监 理 通 知 单

工程名称：温州物隆源分布式光伏发电项目

编号：WLY-TZD-011

事由：关于经开物流园钢结构补强问题

附：设计院经开物流园钢结构补强验收记录

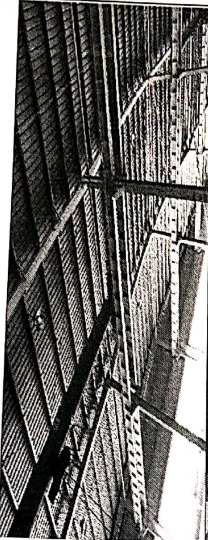
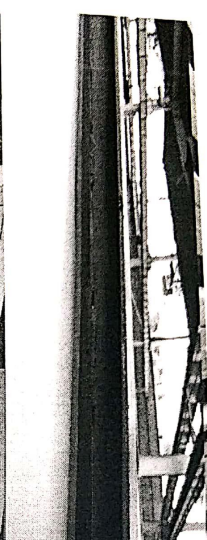
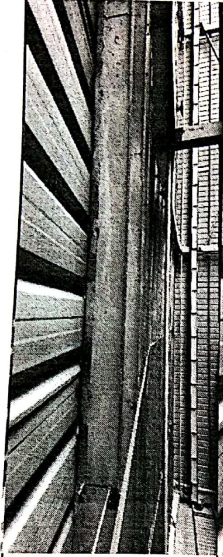
浙江经开物流园验收记录				
序号	名称	不合格问题	备注	附图（图片可放大查看）
1	钢梁截面加大	c-e栋部分区域未加固，未加固区域严禁安装光伏	现场无法电焊	
2	钢梁截面加大	漏加固钢梁截面加大	a栋10轴交e轴	
3	钢材材料规格	现场材料均采用Q235型号	图纸要求钢梁截面、新增L型钢条均采用Q345，新增角钢撑杆采用Q235	
4	钢梁截面加大	焊渣未敲	抽查未看到敲过焊渣

5	檩条加固	场檩条加固没采用自攻螺丝固	图纸要求两端间隔点焊、中间分别采用自攻螺丝固定，间距200mm	
6	檩条加固	分檩条加固材料高度未达到标	图纸要求檩条加固正面高度需达到240mm，背面高度需达到180mm

现要求你方对钢结构补强设计初验所提问题进行自查，钢结构补强人3日内必须到位，对问题整改时限进行回复，经业主及监理研究决定，钢结构整改晚一天对你方进行1000元经济考核！
